dotyczy: przetarg nieograniczony nr TP.382.24.2020 JK – wyposażenie Oddziału Chirurgii Urazowej i Ortopedycznej

Na podstawie art. 38 ust. 2 ustawy z dnia 29 stycznia 2004 roku Prawo zamówień publicznych (t.j. Dz.U.2019.1843) udzielam wyjaśnień na zadane pytania:

(Zdjęcie poglądowe oferowanego łóżka)

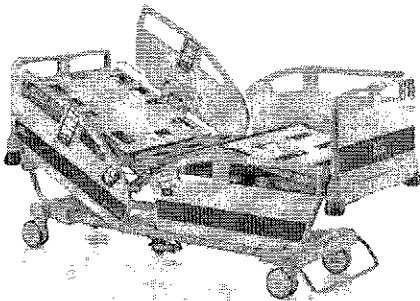
„Czy Zamawiający dopuści łóżko nie wyposażone w kosz ba pojemnik urologiczny (kaczkę)?”

ODPOWIEDŹ  
Zamawiający nie dopuszcza.
